Oggetto: Art.27- bis D.Lgs 152/2006 e s.m.i. Provvedimento Autorizzatorio Unico (PAU).
Scarico di acque reflue industriali in pubblica fognatura: parere espresso ai sensi dell'art. 30,
commi 1 e 3, delle NTA del PTA della Regione Marche (DAALR 145/2010).
Trasmissione parere n. 16/24 P

Codice scarico: SCIND00331
Ditta: **PICENAMBIENTE SPA**
Attività: *Trattamento chimico-fisico (D9)*
Impianto: Via Brodolini n. 8 San Benedetto del Tronto
Rete fognaria: Ditta allacciata alla pubblica fognatura comunale
Depuratore: DEPUR00198 SCAMB00065 Brodolini S. Benedetto del T.
Contratto di fornitura del SII: 2013C1443

Oggetto: Art.27- bis D.Lgs 152/2006 e s.m.i. Provvedimento Autorizzatorio Unico (PAU).
Scarico di acque reflue industriali in pubblica fognatura: parere espresso ai sensi dell'art. 30, commi 1 e 3, delle NTA del PTA della Regione Marche (DAALR 145/2010).
Prescrizioni allegate al parere n. 16/24_P

KEYMAP DELL'IMPIANTO DI TRATTAMENTO RIFIUTI

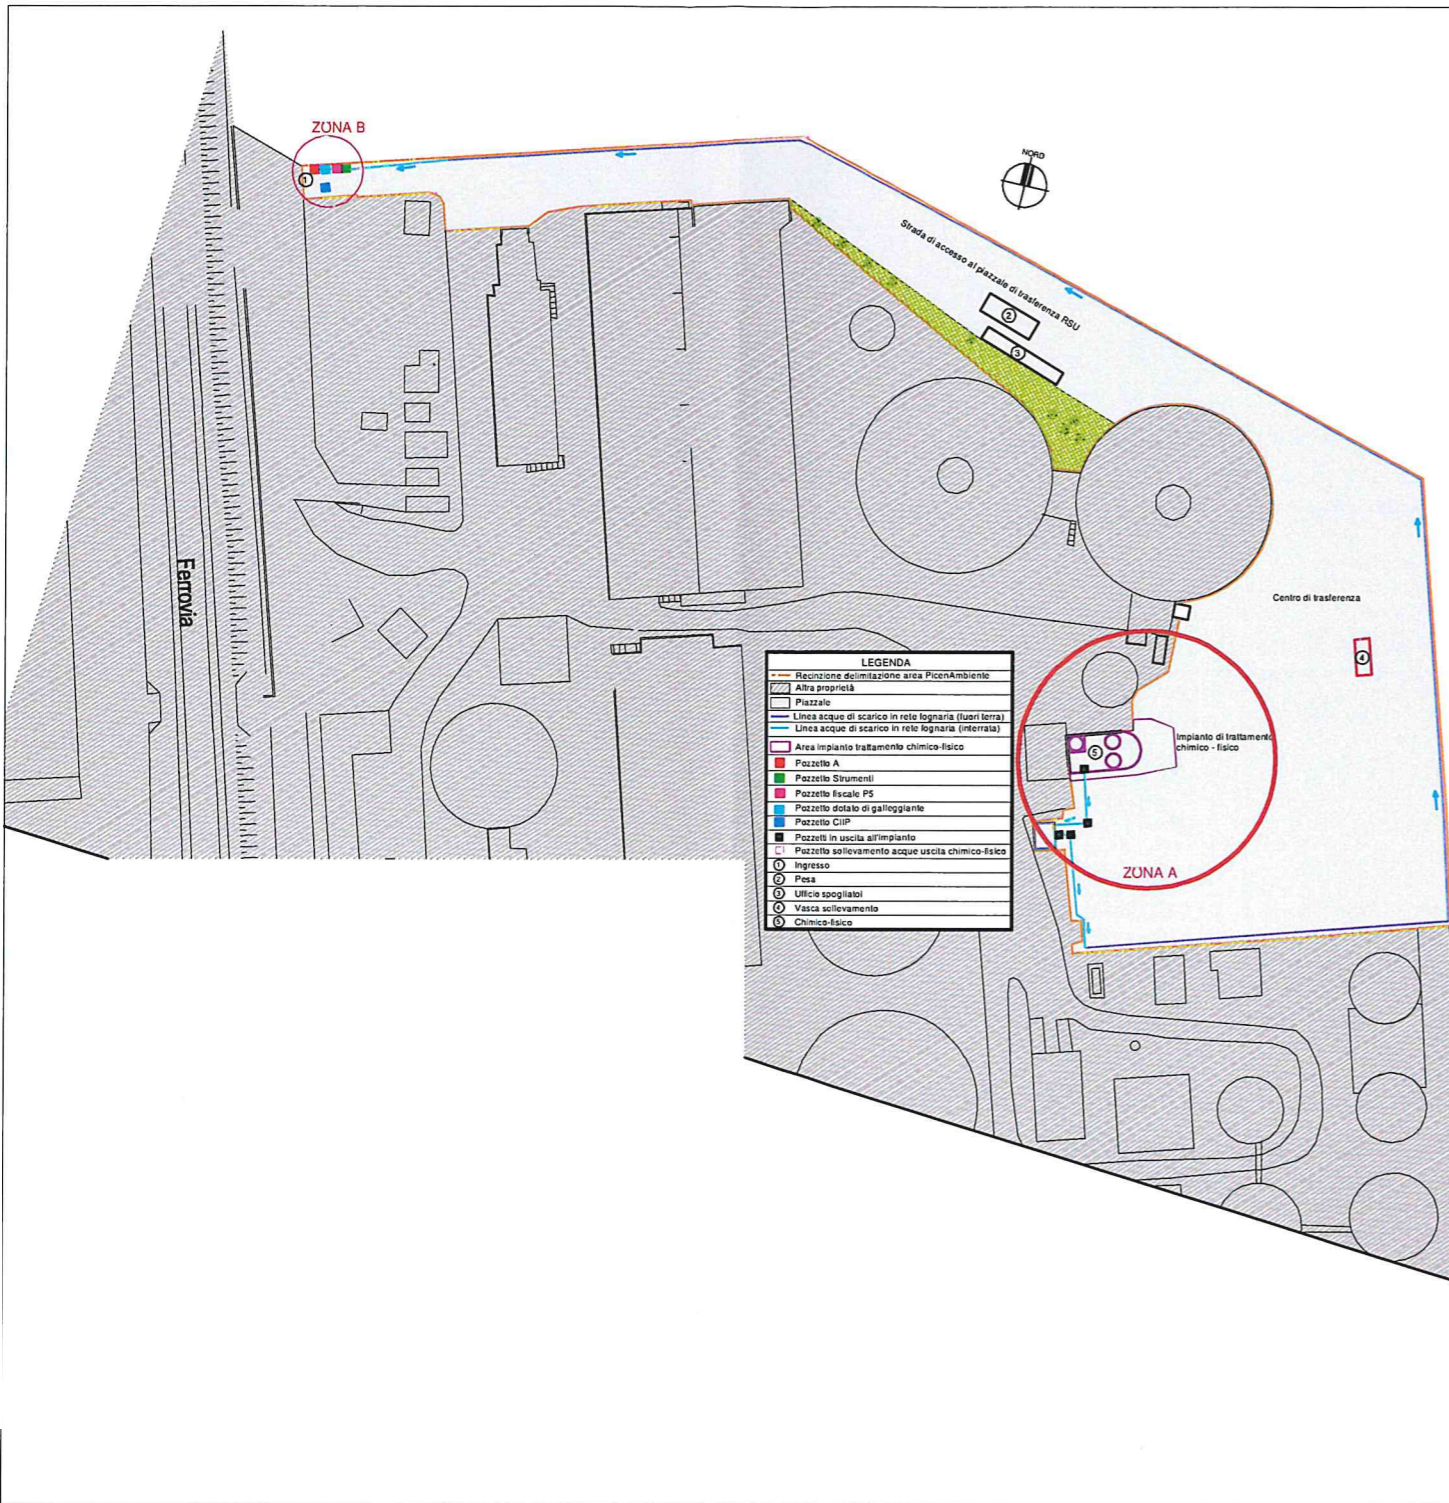
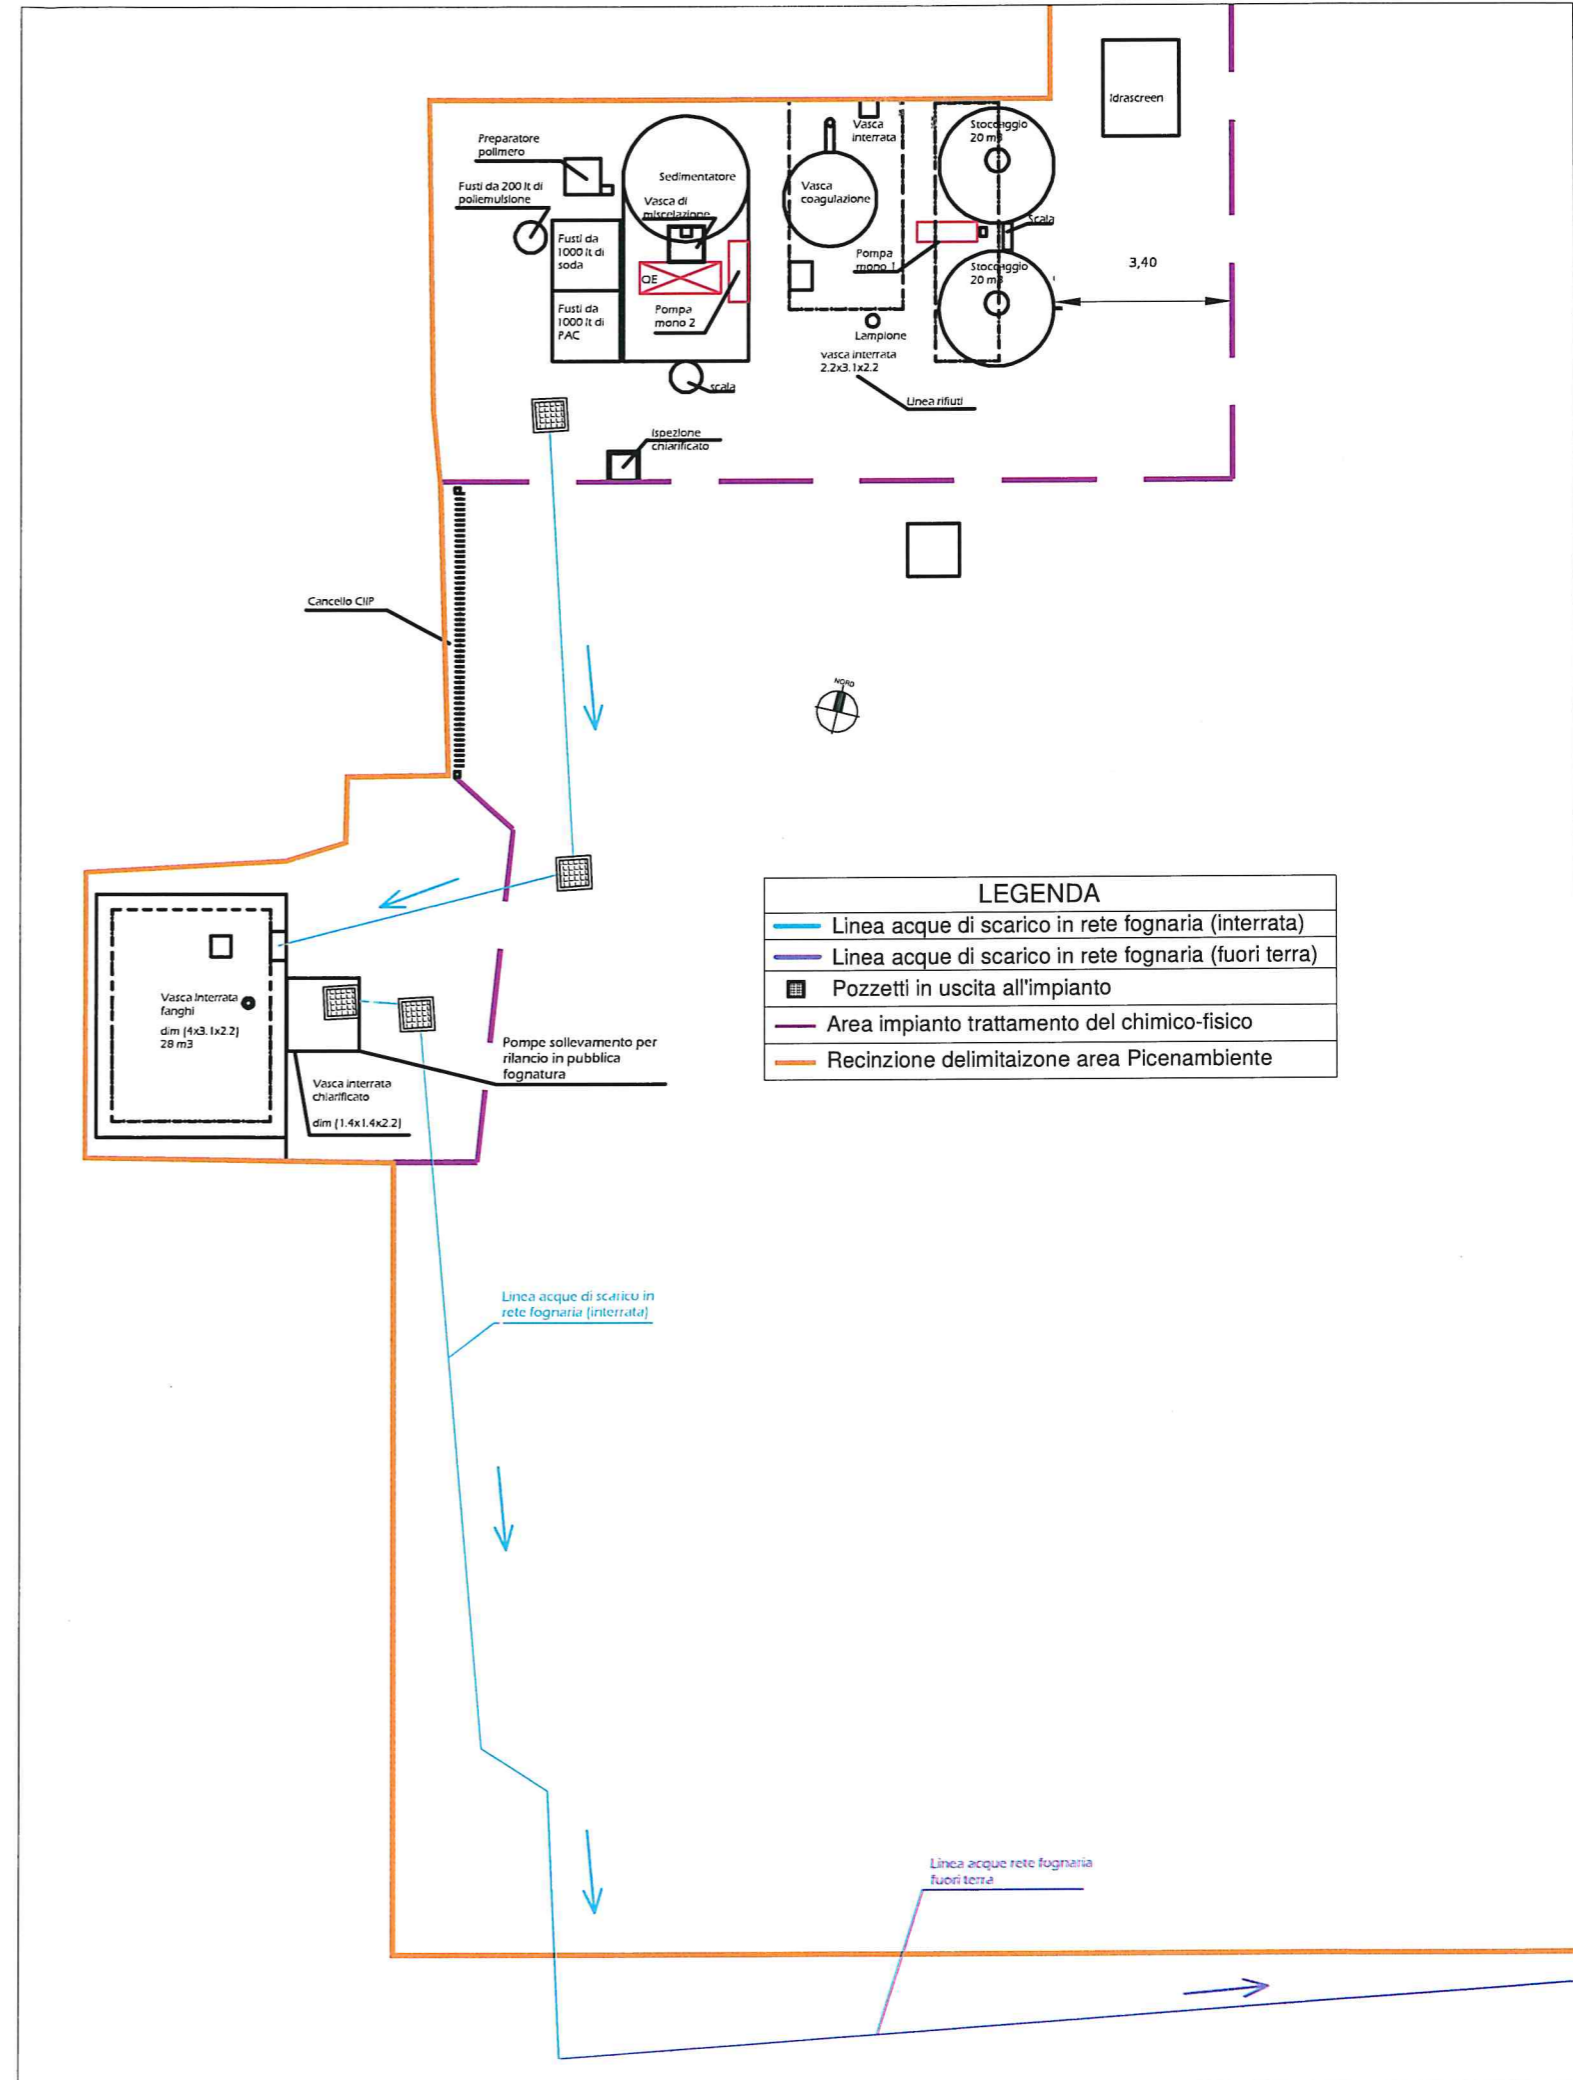
- a) I predetti limiti verranno controllati nel pozzetto 5 di ispezione S1, relativamente ai reflui industriali di scarico dell'attività in oggetto, indicato nella planimetria. Tale pozzetto di ispezione dovrà essere accessibile al personale di quest'azienda, o personale da essa incaricato, per eventuali controlli e prelievi, in ottemperanza alla normativa vigente;

- b) il pozzetto 5 di ispezione **S1**, di cui al punto a), è definito pozzetto fiscale dei reflui di scarico dell'attività e sarà il punto di controllo per eventuali verifiche dei limiti di emissione da parte delle Autorità competenti;

- f) la ditta dovrà mantenere perfettamente identificabile il pozzetto 5 di ispezione dello scarico industriale **S1** (acque di processo) con apposita segnaletica;

- g) la ditta dovrà mantenere perfettamente accessibili i pozzetti di ispezione interni allo stabilimento, con particolare riguardo al pozzetto di ispezione evidenziato nella planimetria allegata;
